43F-7-019

不具合連絡書

連絡受理日	2011年7月19日			AM / PM	11:00
不具合受付者名	営業 ・ 品質保証2課			和田	
客先名	日圧スーパーテクノロジーズ(株)		連絡者名	検査 福光様	
客先よりの連絡方法	()電話 (O)郵便 ()荷物 ()Eメール ()FAX				
不具合区分	()苦情 (O)不良 ()クレーム ()調査依頼				
図番 / 品名	CPTK-NT-2A-LF(SN) / CPTコネクタ補強タブS				
ロットNo./数量	793590-4 / 2,500

略図(必要な場合のみ)

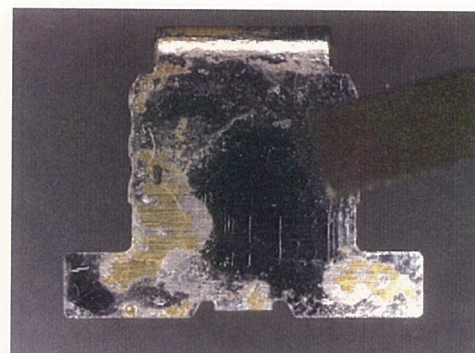
めっきが部分的に着かず、下地の黄銅が見えている。
めっきは日圧様のめっき工程。
下地見え部には茶色の異物、また、表面にオイル状の残渣が有り、加工油の残留により発生したものとの事。

品質異常改善通知書発行
